DETERMINAZIONE (con firma digitale)

N. A02107 del 06/10/2025

Conclusione positiva della Conferenza regionale, ai sensi degli artt. 68, 85 e seguenti del TUR, di cui all'OCR n. 130 del 15 dicembre 2022 e s.m.i., relativa all'intervento di demolizione e ricostruzione dell'immobile sito nel Comune di Amatrice (RI), ID 10295 richiedente Teresa Piccari

VERBALE
CONFERENZA REGIONALE

Figura 21 - Pianta stato ante sisma

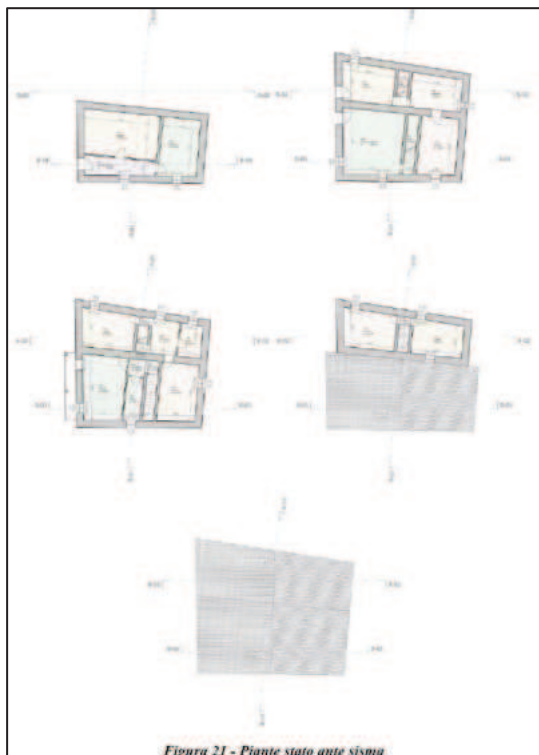
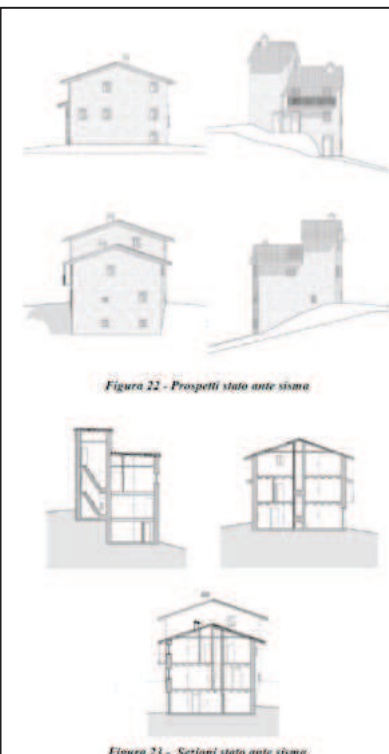
al *“Intervento di demolizione e ricostruzione di un fabbricato denominato “Condominio di fatto Piccari Sardella” situato nella frazione Preta,”* (ID 10295); richiedente sig.ra Teresa Piccari e sig. Maurizio Sardella - Identificazione catastale Fog. 103 Part.IIa n. 271 sub. 1 e 2, nel rispetto delle seguenti prescrizioni:

1. Al fine di mantenere il carattere identitario dell’edificio storico, nella realizzazione di nuove aperture o nel caso di non riproposizione di bucatore preesistenti, occorre mantenere una coerenza con le logiche geometrico-proporzionali dell’impaginato originario rispettandone allineamenti, simmetrie e caratteri tipologici; in particolare occorre evitare proporzioni in cui la dimensione orizzontale prevale sulla verticale o tendenti al quadrato;

2. In merito alle aperture, finestre e/o portali, al fine di mantenere il carattere identitario dell’edificio storico, occorre riproporre le soglie e/o imbotti delle aperture in pietra locale o in muratura con esclusione di materiali ricostruiti artificiali; qualora si individui la pietra, la stessa dovrà essere costituita da elementi lapidei tipici della zona. Detti elementi dovranno essere utilizzati nella loro interezza e non lavorati e tagliati per essere applicati come mero rivestimento – si auspica il riutilizzo del materiale idoneo proveniente dalle demolizioni. Si rammenta inoltre che anche le zoccolature, qualora previste, dovranno essere realizzate in pietra locale con la tipologia di posa in opera sopra descritta;

3. Compatibilmente con le esigenze strutturali e di isolamento termico, si valuti la possibilità di mantenere il rivestimento esterno in pietra con l'auspicabile riutilizzo del materiale proveniente dalle demolizioni; in alternativa vedi punto 4;

4. Gli intonaci esterni (dove previsti) dovranno essere di tipo tradizionale o a raso e tinteggiati a calce non al quarzo e nella gamma delle terre; è vietato l'uso di materiali plastici a spessore per il trattamento di superfici esterne e il calcestruzzo a vista e di cortina di mattoni;
